川内原子力発電所1号炉、2号炉審査資料
玄海原子力発電所3号炉、4号炉審査資料

TTS-021
TTG-019

川内原子力発電所 1号炉及び2号炉 玄海原子力発電所 3号炉及び4号炉

審査資料の品質確保について

第1026回審査会合資料
P37抜粋

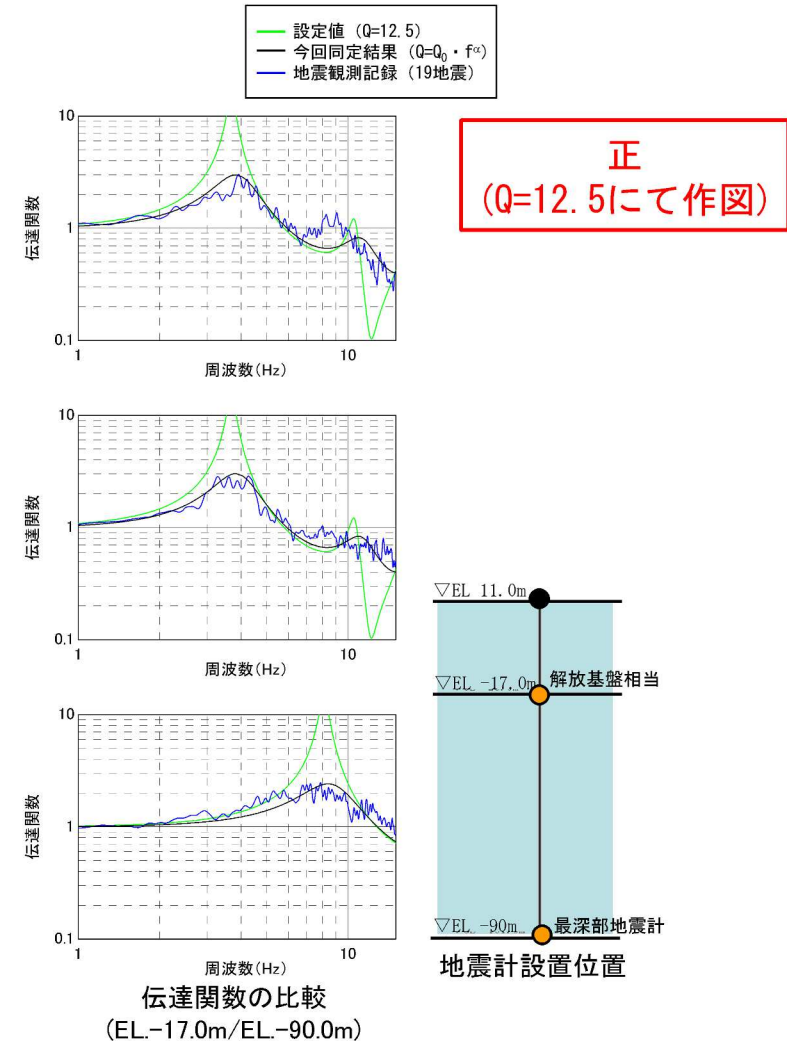
○データの取り違い：既存の伝達関数の図面の軸を変更する際、 $Q=12.5$ のデータを掲載すべきところ、誤って $Q=100$ のデータを用いて掲載した。

第1026回審査会合資料 P89抜粋

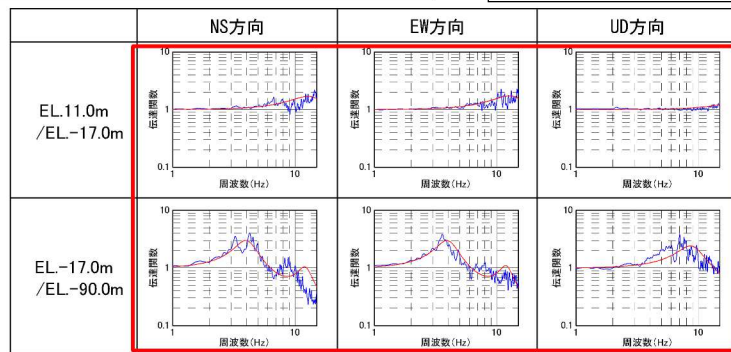
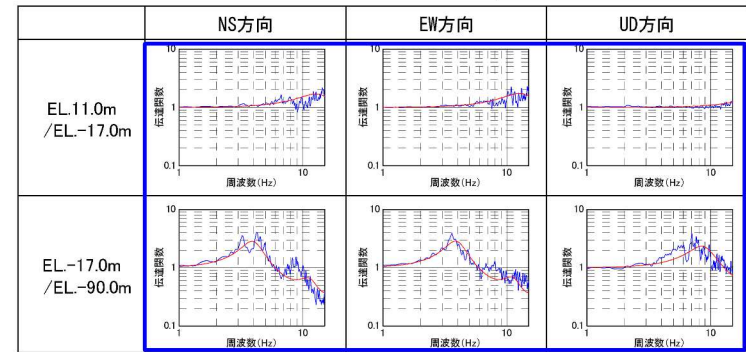
○データの取り違え：既存の伝達関数の図面の編集を行う際、既許可で説明した結果を掲載すべきところ、誤って既許可当時の検討段階の結果を用いて掲載した。

誤（既許可検討段階の同定結果）

正（既許可で説明した同定結果）

第1026回審査会合資料 (資料2-2) P89

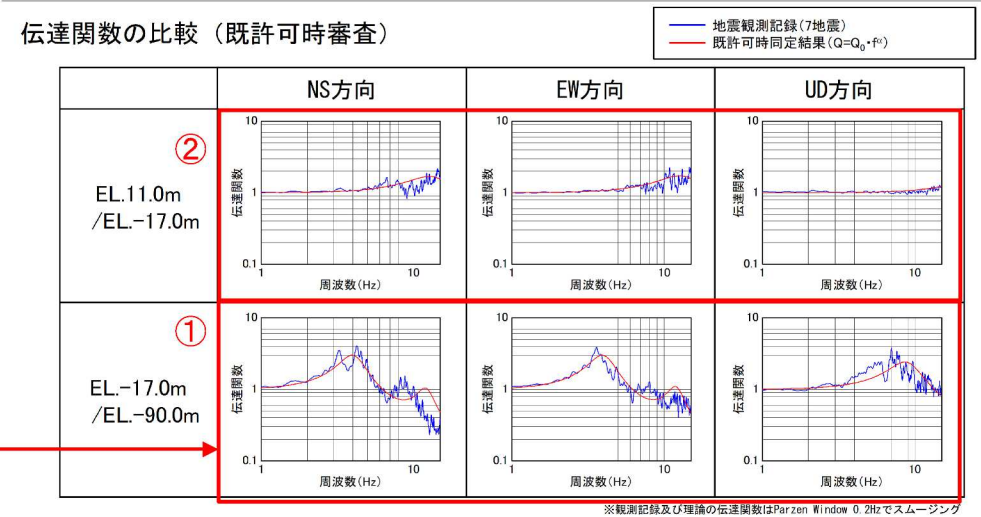
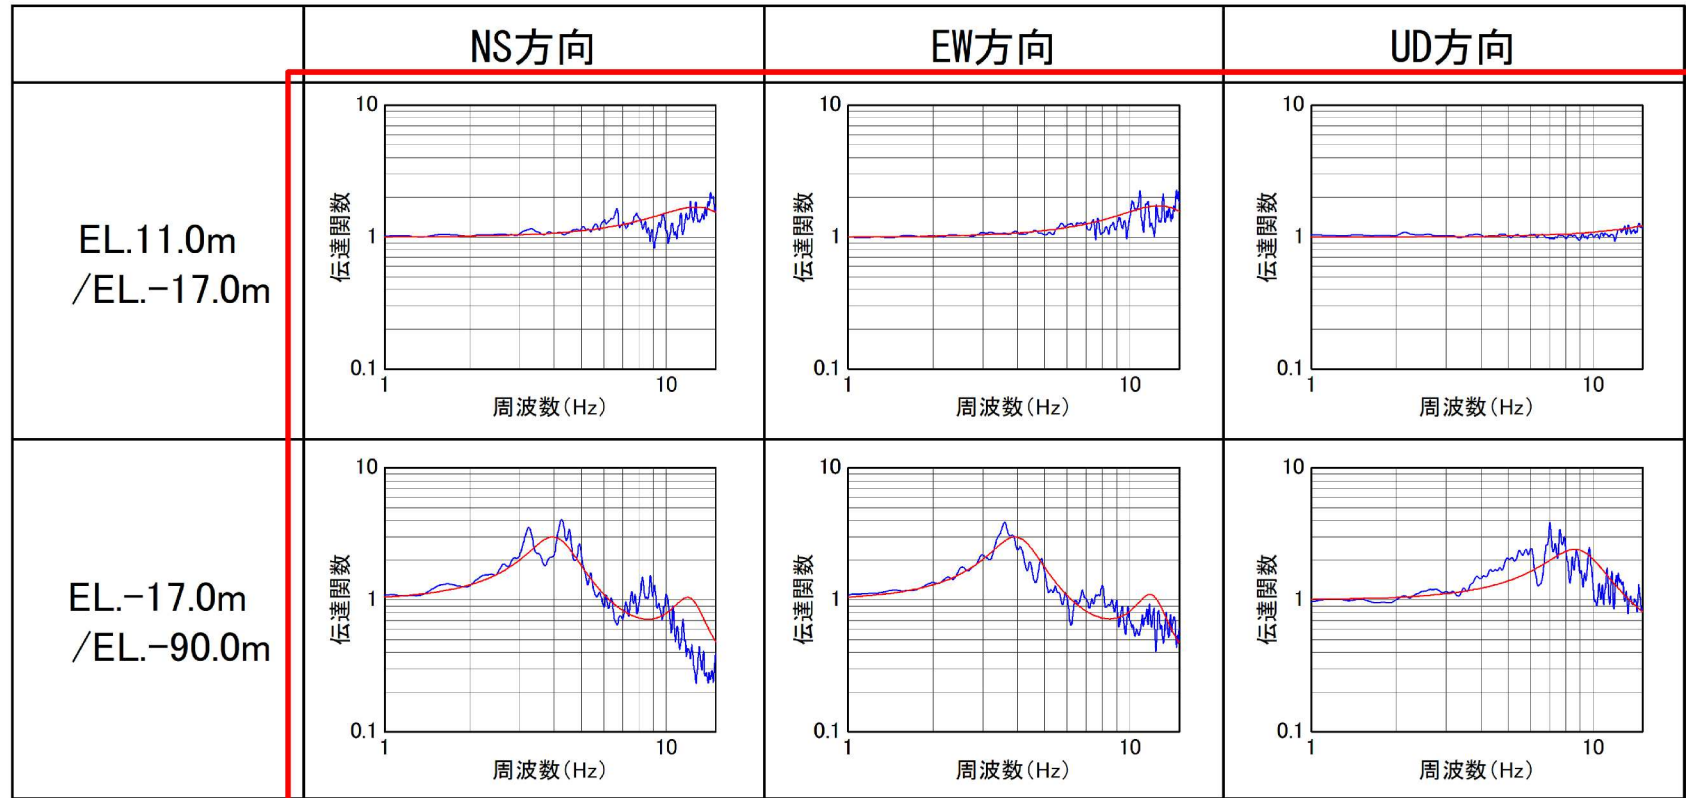
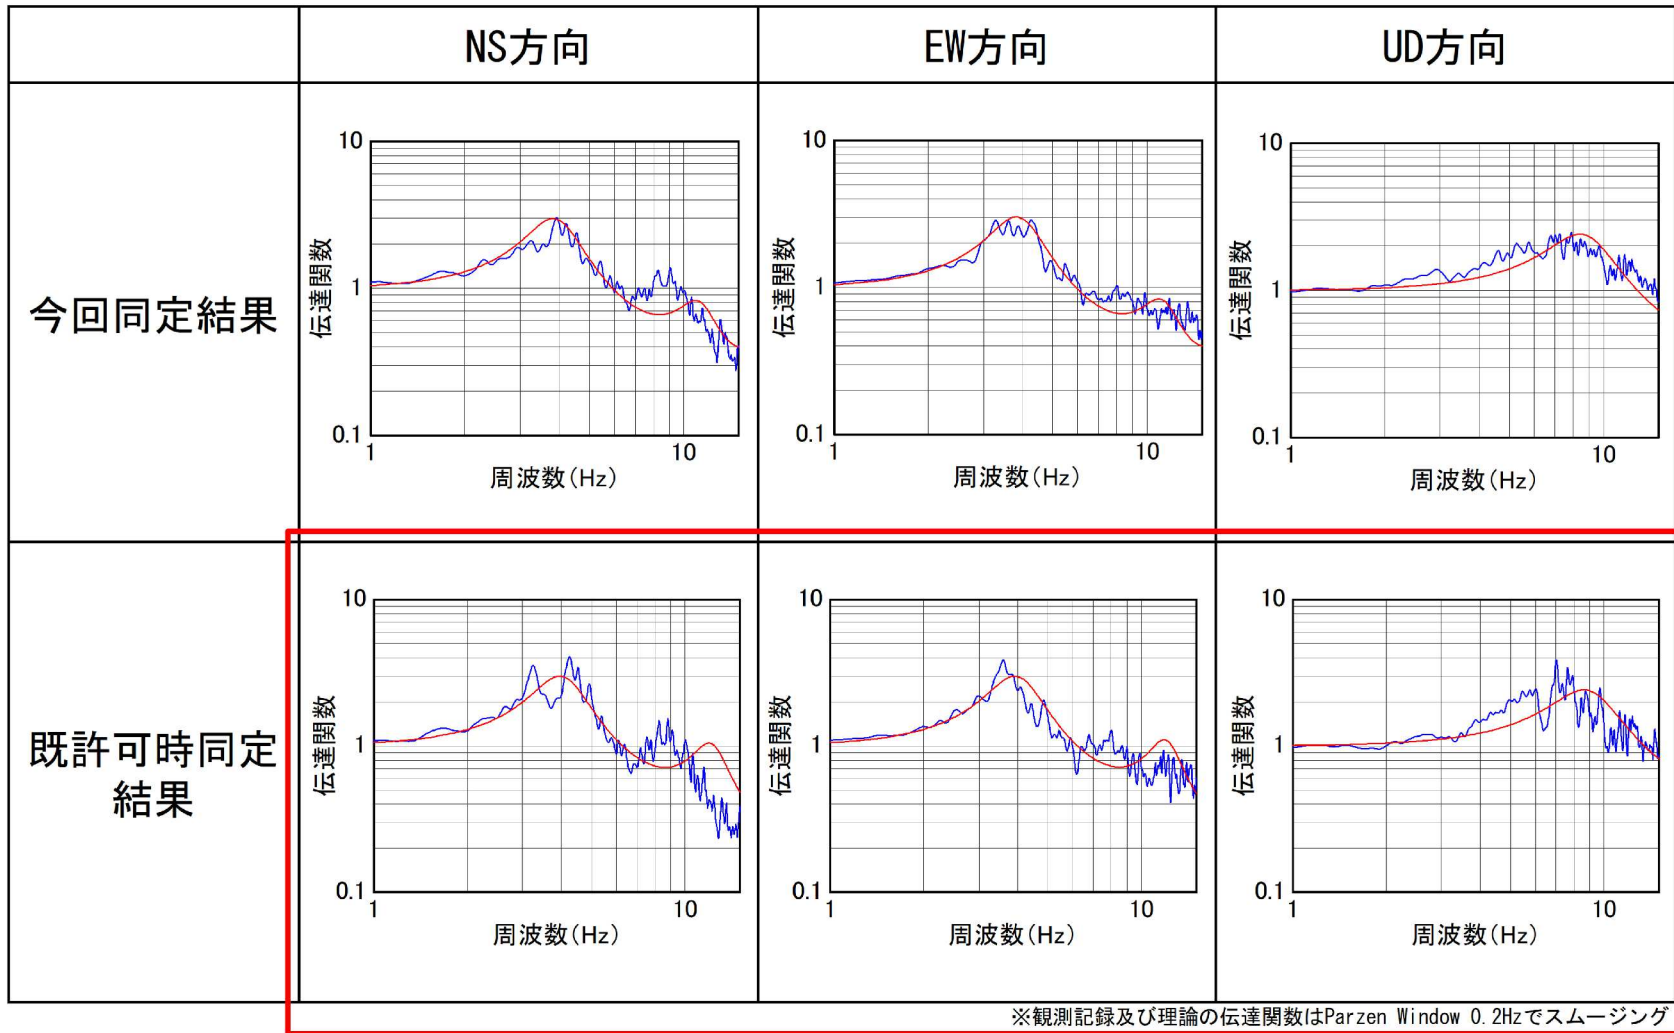
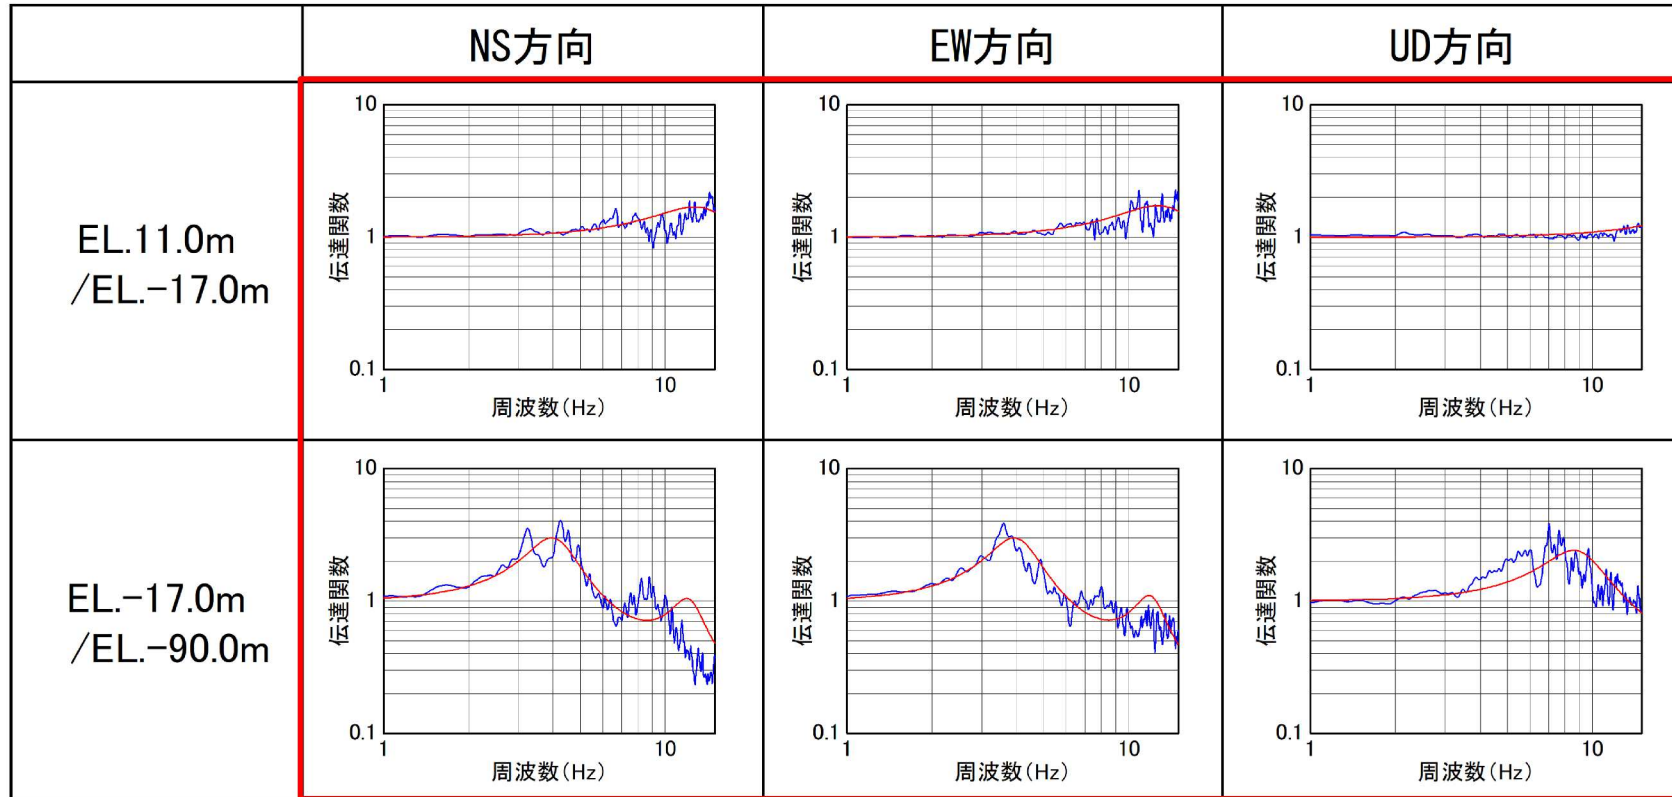
その際、既許可検討段階の図面と既許可に掲載した図面を間違えて、軸変更及びQ=100の理論伝達関数の実線の削除を行った。

- ① 既許可審査にて掲載していた伝達関数 (EL. -17.0m/EL. -90.0m) について、黒線 (Q=100の結果) を削除するとともに、線形軸から対数軸へ変更
- ② 委託報告書にあった伝達関数 (EL. 11.0m/EL. -17.0m) について、黒線 (Q=100の結果) を削除するとともに、線形軸から対数軸へ変更
